TRANSMETTEUR TVD03 **4G VoLTE**

Suppression de la 2G sur les transmetteurs TVD03

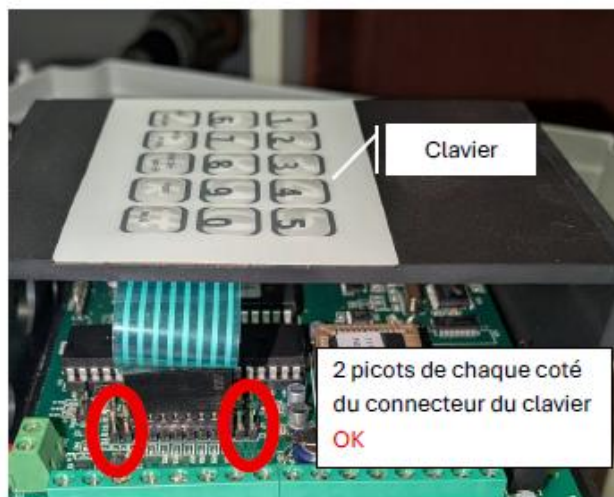
Pour les transmetteurs TVD03 avec 1 bouton orange (depuis mars 2025), rien à faire.

Pour les transmetteurs TVD03 avec 1 bouton vert, il faut changer la carte GSM (9200306770).

Pour les transmetteurs TVD03 qui n'ont pas de bouton (*) (depuis environ 2021), il faut changer la carte GSM (9200306770).

Pour les transmetteurs TVD03 qui n'ont pas de bouton (*) (avant environ 2021), il faut changer la carte GSM (9200306770) + la carte de base (sous le clavier) (9200306700).
